INA SERVICE INFO

Spannarm 534 0111 20

Optische Unterschiede

Bild 1: Alte Ausführung

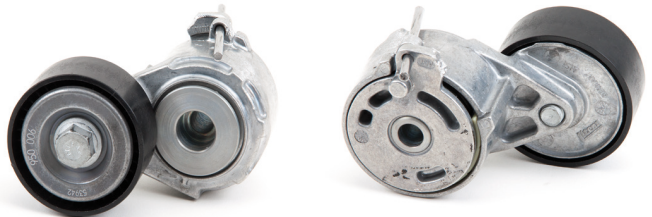
Aufgrund der ständigen Weiterentwicklung unserer Produkte wurde der Spannarm mit der Artikelnummer 534 0111 20 modifiziert.

Diese Service-Information zeigt die optischen Merkmale der bisherigen (Bild 1) und der neuen Ausführung (Bild 2).

Beide Ausführungen unterscheiden sich lediglich in der Optik, erfüllen die technischen Spezifikationen und können uneingeschränkt verwendet werden.
